# 海南师范大学

## 实验室安全检查整改通知

[2023] 24 号

## 2023 年海南师范大学实验室安全 现场检查报告

化中 508

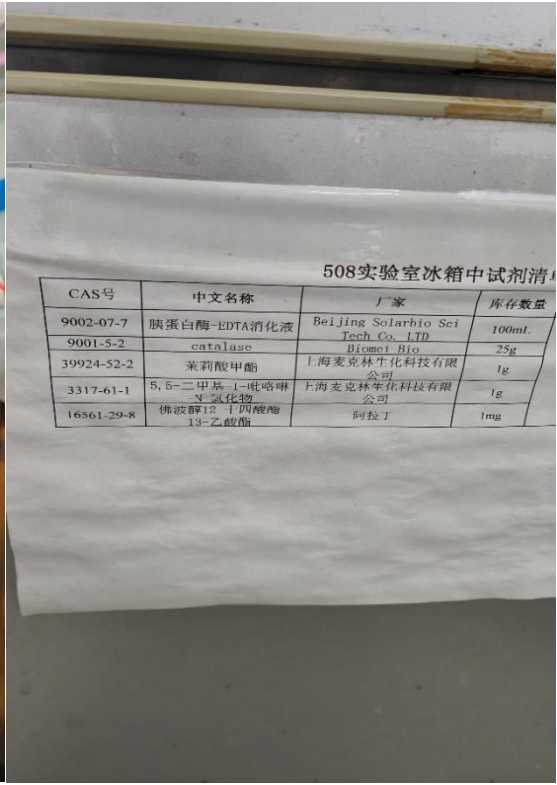
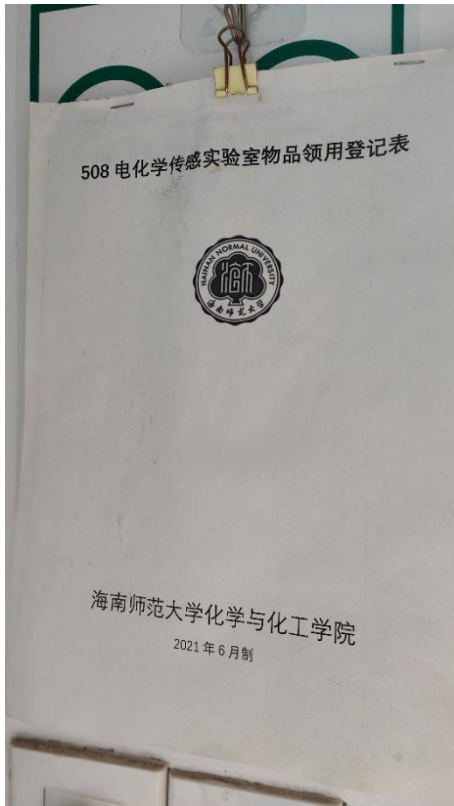
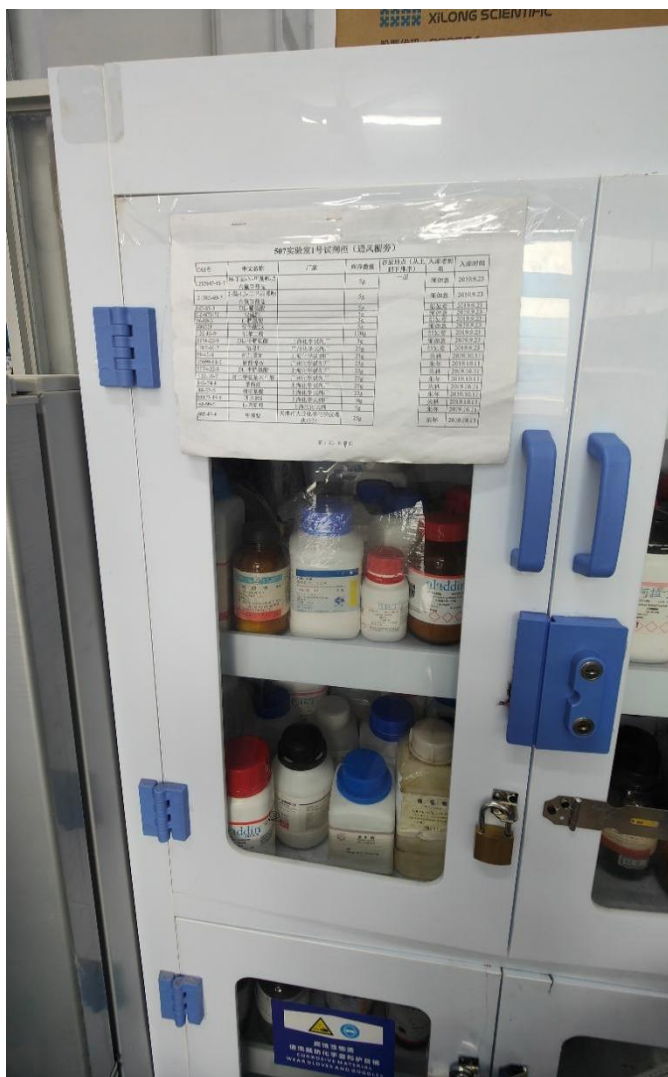
(1) 存在的问题描述：化工学院：化中 508，化中 507 实验室冰箱中存放的试剂没有动态台账清单，有的自配溶液已放置多年没有使用。
